PROGETTO PER LA COSTRUZIONE ED ESERCIZIO DI UN IMPIANTO AGRIVOLTAICO NECESSARIO ALLA PRODUZIONE DI ENERGIA ELETTRICA DA FONTE FOTOVOLTAICA CON ASSOCIATO IMPIANTO APIARIO E DELLE RELATIVE OPERE ED INFRASTRUTTURE CONNESSE DELLA POTENZA NOMINALE MASSIMA DI 46632 KW E POTENZA IN A.C. DI 40000 KW, SITO NEL COMUNE DI SERRACAPRIOLA (FG)

Osservazioni al parere endoprocedimentale con Prot.N.0170334/2024 del 07.04.2024 rilasciato dalla Regione Puglia - Dipartimento Ambiente, Paesaggio e Qualità Urbana - Sez. Autorizzazioni Ambientali

**OSSERVAZIONI AL PARERE ENDOPROCEDIMENTALE CON PROT.N.0170334/2024
DEL 07.04.2024 RILASCIATO DALLA REGIONE PUGLIA - DIPARTIMENTO AMBIENTE,
PAESAGGIO E QUALITÀ URBANA - SEZIONE AUTORIZZAZIONI AMBIENTALI**

OGGETTO: [ID VIP 9771] - Parco agrivoltaico, della potenza di 46,632 MW, e delle relative opere di connessione alla RTN, da realizzarsi nel Comune di Serracapriola (FG), in Contrada Inforchia. Istanza per il rilascio del Provvedimento di VIA statale ex art. 23 del D.lgs. n. 152/2006 e ss.mm.ii. Proponente: Limes 7 S.r.l.

Dettaglio sovrapposizione Area impianto - Aree non idonee Regione Puglia dal quale si evince che l'intervento non interessa "aree non idonee".

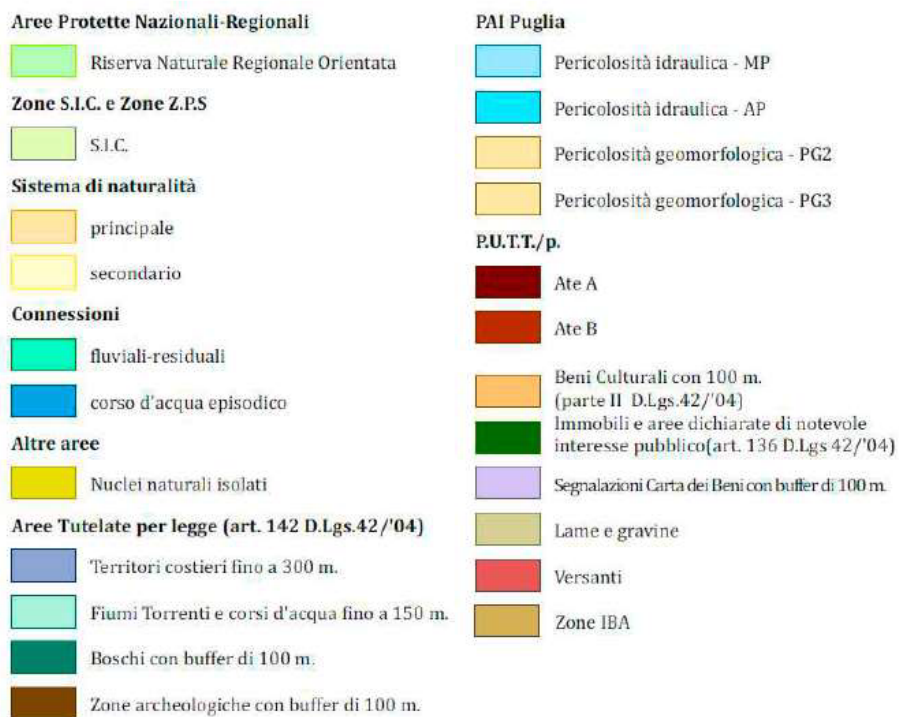
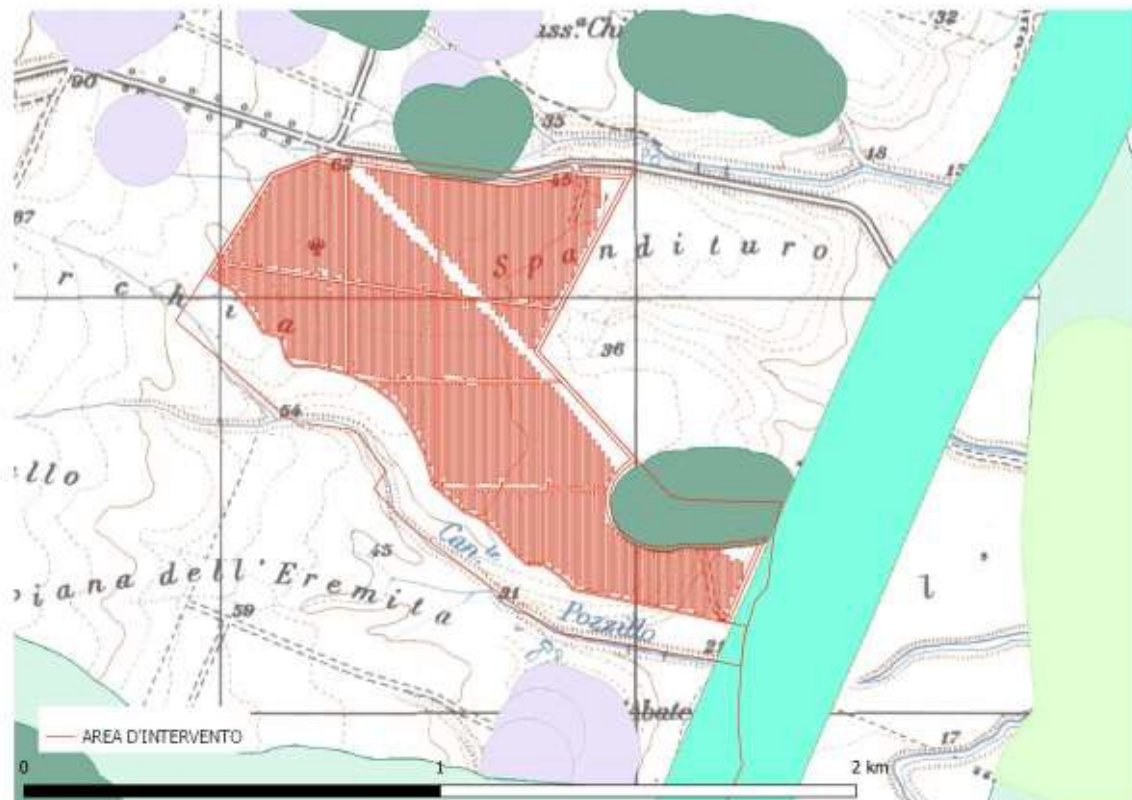
“Verifiche ai sensi del RR 24/2010 - *Sebbene gli elaborati progettuali chiariscano che le aree di impianto (intese come aree occupate dai pannelli fotovoltaici, dalle cabine elettriche etc.) siano collocate al di fuori delle “aree non idonee” (vedi figg. 2 bis e 3), le particelle interessate dall’opera coinvolgono parzialmente:*

- *Boschi e foreste (1);*
- *Fiumi torrenti e corsi d’acqua: FG0166 Vallone S. Maria dell’Ischia, R.d. 20/12/1914 n. 6441 in G.U. n.93 del 13/04/1915 (2);*
- *Fiumi torrenti e corsi d’acqua: FG0167 Vallone dell’Eremita, R.d. 20/12/1914 n. 6441 in G.U. n.93 del 13/04/1915 (3);*
- *Aree umide (5);*
- *Formazioni arbustive in evoluzione naturale (6);*
- *Strade a valenza paesaggistica (7);*
- *Aree soggette a vincolo idrogeologico (8).”*

Proprio come riportato nella nota, le aree di impianto (intese come aree occupate dai pannelli fotovoltaici, dalle cabine elettriche, dalla recinzione etc.), sono COLLOCATE AL DI FUORI DELLE “AREE NON IDONEE” – punto. Il fatto che le aree e le superfici catastali siano nella disponibilità del proponente, ma che l’intervento proposto non interessi l’intera superficie, ma solo quella in cui si è esterni alle cosiddette “aree non idonee”, annulla in automatico quanto dichiarato nella nota rilasciata dalla Regione Puglia e sopra riportata.

Di seguito una rappresentazione planimetrica, già inserita nell’elaborato “1YLY2F7_4.3.6_RelazionePaesaggistica” nel paragrafo 2.1, in cui si evidenzia che l’impianto oggetto di intervento NON interessa “aree non idonee”.
